**Datenblatt zur Entscheidung
vom 9. Januar 2020**

Beschwerde-Aktenzeichen: T 0662/17 - 3.2.03

ANORDNUNG ZUR DURCHFÜHRUNG EINER HYGIENESPÜLUNG IN EINER
WASSERINSTALLATION

E N T S C H E I D U N G
der Technischen Beschwerdekammer 3.2.03
vom 9. Januar 2020

Fig.12

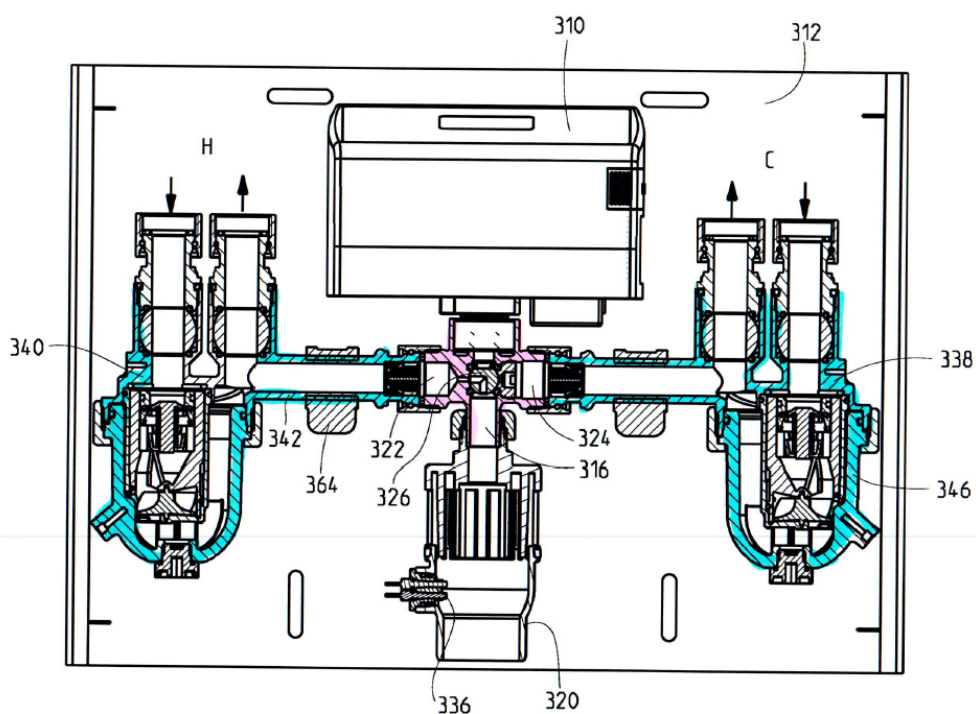
Gemäß der annotierten Fassung soll das Armaturengehäuse aus dem Armaturenteil 314 und den beiden Gehäuseteilen 338 und 340 gebildet werden.

Diese Auslegung des Begriffs "Armaturengehäuse" seitens der Beschwerdeführerin entspricht

- weder der bereits oben zitierten, der in Figur 12 dargestellten Ausführungsform zugehörigen Lehre

- der Anmeldung auf Seite 16, Zeilen 28 und 29,
- noch den entsprechenden Ausführungen auf Seite 17, Zeilen 24 bis 25, wonach an den Einlassanschlüssen 322 und 324 der Armatur weitere Gehäuseteile angeschlossen werden,
- noch den entsprechenden Ausführungen auf Seite 4, Zeilen 13 bis 26 der Anmeldung, wonach die Absperrung der Armatur von einem Kugelhahn in einem Armaturengehäuse gebildet ist, dass einen Ablauf und zwei Einlassanschlüsse aufweist und den Anschluss von zwei Wasserinstallationen, etwa eine Kaltwasser- und eine Warmwasserinstallation, ermöglicht.

Die von der Beschwerdeführerin farblich dargestellte Interpretation des Begriffs "Armaturengehäuse" umfasst damit entgegen der Lehre der Anmeldung nicht den Ablaufkörper 320, dafür aber Gehäuseteile 338 und 340, die der Wasserinstallation zuzurechnen sind.

Diese Interpretation der Beschwerdeführerin veranschaulicht daher, dass der Begriff Armaturengehäuse im Rahmen der Anmeldung gerade keine eindeutige Bedeutung aufweist und den beanspruchten Gegenstand unklar macht.
